改善箇所説明図① (1/2)

①車軸が5軸あるクレーン用台車のステアリング装置において、後軸ステアリングの操舵を制御する4連ソレノイドバルブ及び5軸ソレノイドバルブにおける防水対策が不十分であるため、雨水が浸入し錆びて腐食するものがある。そのため、そのままの状態で使用を続けると、当該バルブが作動なくなり、複数ある後軸の一部のステアリングの操舵が固定され、最小回転半径が12mを超えるおそれがある。

改善内容

①-1: 4 連ソレノイドバルブカバー

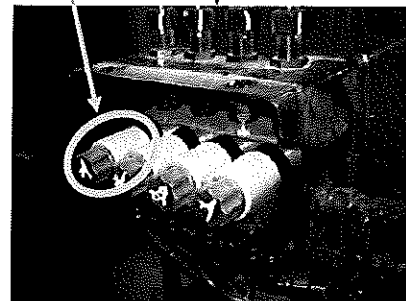
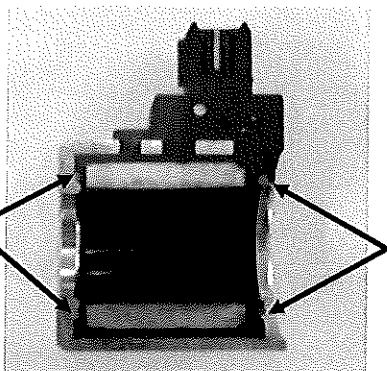
基準不適合箇所

O リング
を追加

O リング
を追加

- ①-1 : 5 軸の全車両、4 連ソレノイドバルブカバー及び4 連ソレノイドバルブを対策品に交換するとともに、5 軸ソレノイドバルブカバー及び5 軸ソレノイドバルブを対策品に交換する。
- ①-2 : 5 軸車両のうち5 軸メンテナンス用穴カバー装着車については、当該カバーを対策品に交換する。

①-1 : 5 軸ソレノイドバルブカバー

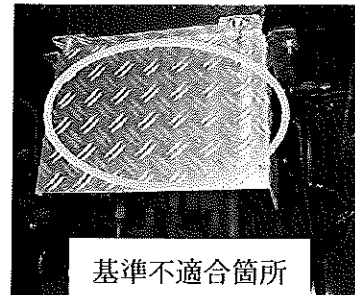
水除け部分を増加

基準不適合箇所

①-1 : 5 軸ソレノイドバルブ

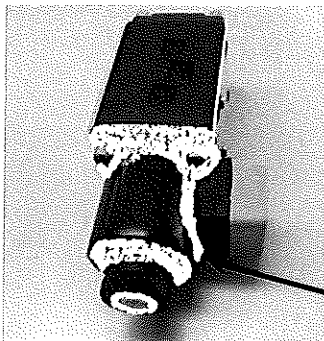
ソレノイドバルブの隙間に防水用シール剤を塗布
(白色部がシール剤塗布部)

基準不適合箇所

①-2 : 5 軸ソレノイドバルブメンテナンス用穴カバー

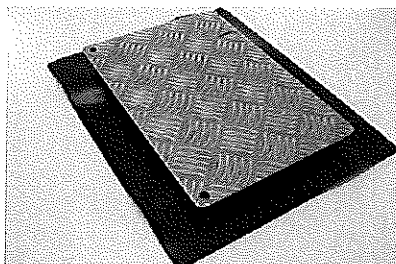
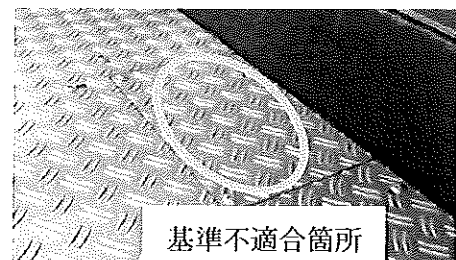
カバー隙間より入る水が
5 軸ソレノイドバルブに
垂れないようにゴム板に
て水除け

基準不適合箇所
